**Avis en date du 23 septembre 2020
de la Mission régionale d'autorité environnementale d'Île-de-France
sur le projet de l'Hôpital Paris-Saclay situé à Orsay (91)**

Synthèse de l'avis

Le présent avis porte sur le projet d'hôpital Paris-Saclay situé sur la commune d'Orsay (91) et sur son étude d'impact. Il est émis dans le cadre d'une procédure de demande de permis de construire.

Figure 3: Carte des aléas retrait-gonflement des argiles (p 182).

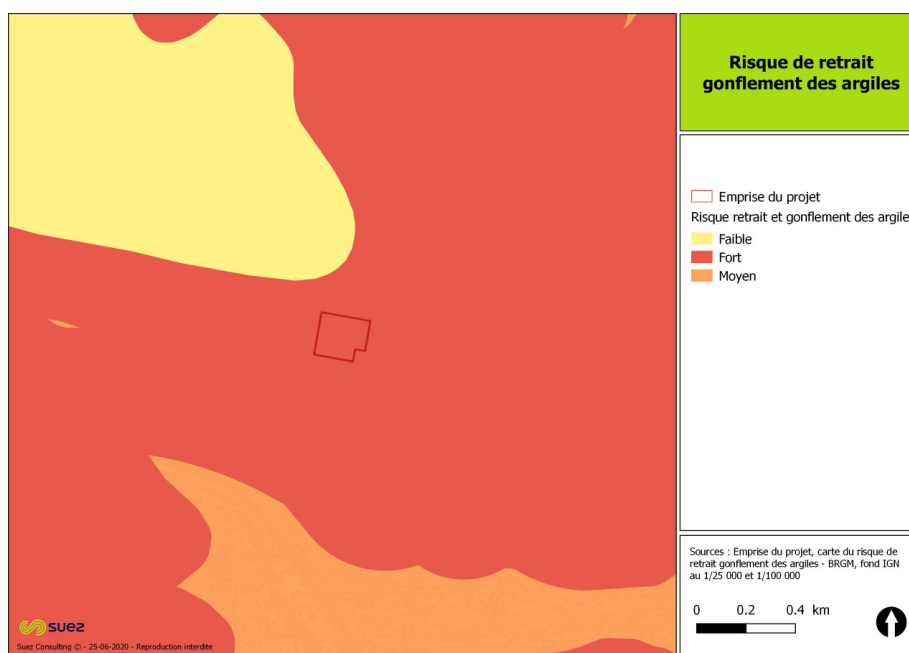
En revanche, le site d'implantation du projet est concerné par un risque de mouvement de terrain par retrait gonflement d'argiles, caractérisé comme fort sur les cartes d'exposition à l'aléa de retrait gonflement des argiles mise à jour en janvier 2020 par le Bureau de recherches géologiques et minières (p. 181). Des mesures constructives spécifiques devront être prévues, ainsi qu'une étude géotechnique, non-encore réalisée.

La MRAe recommande de réaliser une étude géotechnique et d'en joindre les résultats au dossier d'étude d'impact, afin de justifier de la compatibilité du projet avec le risque de retrait-gonflement des argiles et présenter les mesures constructives adéquates.

Figure 4 : Flux routiers à l'heure de point du soir en 2017 (p 164).

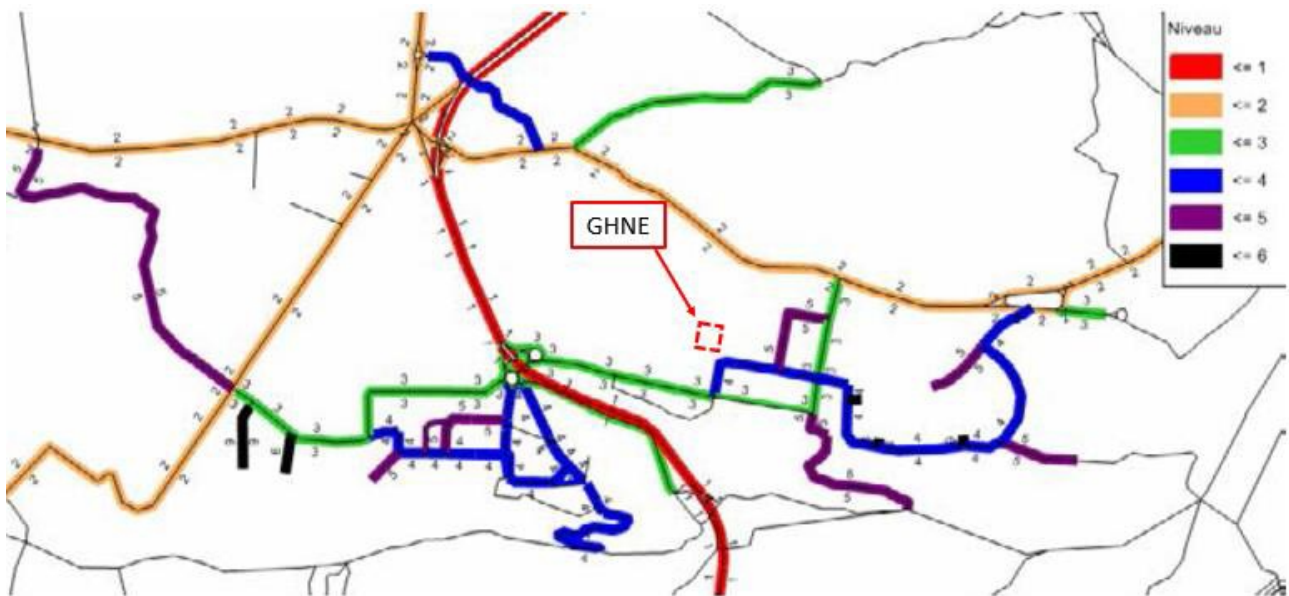
Pour la MRAe, le calage sur l'année 2010 constitue un état initial ancien et la présentation des résultats du diagnostic du trafic est trop succincte. De même, la présentation globale des mobilités mérite d'être complétée, permettant d'identifier les enjeux spécifiques pour un équipement hospitalier public desservant un très large périmètre.

La MRAe recommande de compléter l'analyse de l'état initial de l'environnement par un état des lieux complet et actualisé des mobilités.

Figure 5 : Taux de saturation à l'heure de pointe du matin, à l'horizon 2030 (p. 259).

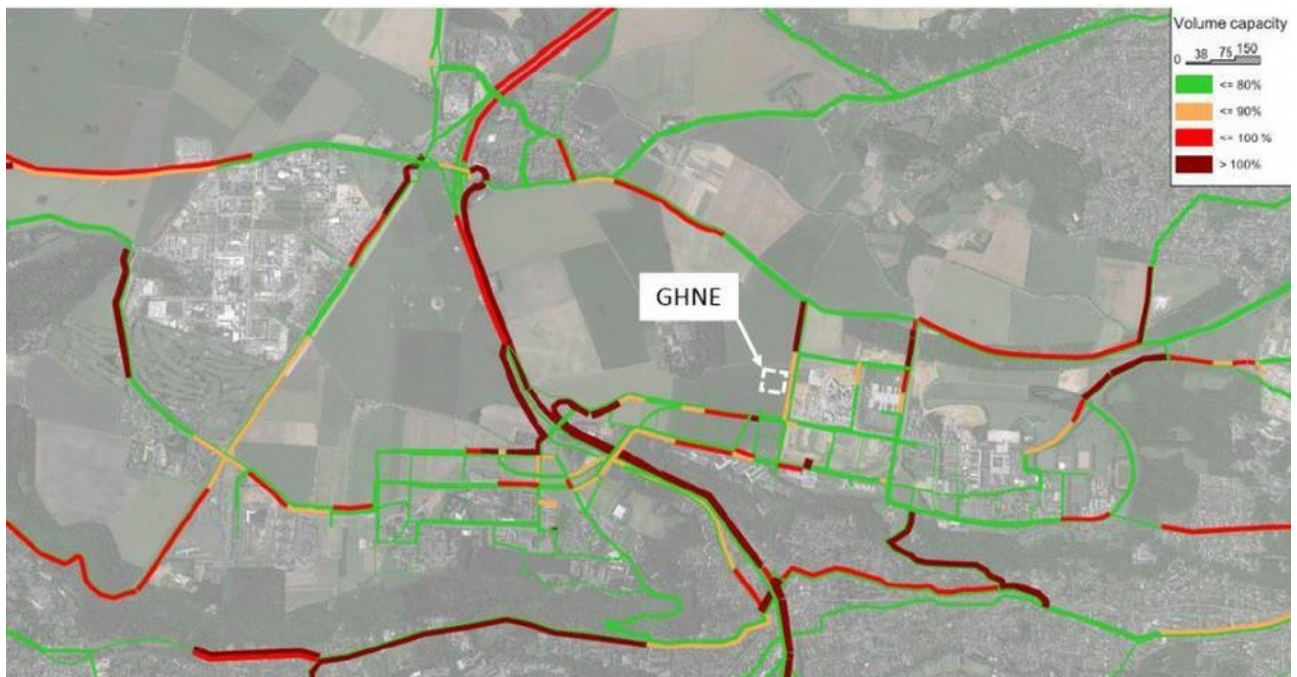
Ces modélisations mettent en évidence la congestion du secteur, notamment à l'heure de pointe du matin (cf. figure 5). Le dossier en déduit la nécessité de favoriser les modes doux et les transports collectifs (p. 260).

Cependant, il n'en tire de conséquences sur l'attractivité des différents modes. Les mentions de certaines spécificités d'un hôpital (urgences, patients à mobilité réduite, part du personnel en horaire de nuit) ne suffisent pas à exonérer l'étude d'impact d'un examen plus précis des parts modales. En effet, sans méconnaître ces spécificités, la MRAe rappelle qu'une part importante du trafic d'un hôpital est liée aux activités de jour (personnels administratifs et personnel technique, mais aussi personnels soignants en service de jour), patients en médecine ambulatoire, visites des malades, etc.

- **de compléter le dossier par une étude de modélisation du trafic étayée présentant les hypothèses choisies, en considérant un périmètre d'étude élargi à la zone de chalandise du futur hôpital ;**
- **d'analyser de manière plus fine les incidences du projet sur les déplacements pour les usagers du site (personnel, malades, visiteurs), compte tenu du regroupement des hôpitaux ;**
- **de présenter une stratégie volontaire en matière d'utilisation des transports en commun et de pratique des mobilités douces, en particulier le vélo, afin de rendre le projet compatible avec les objectifs du territoire.**
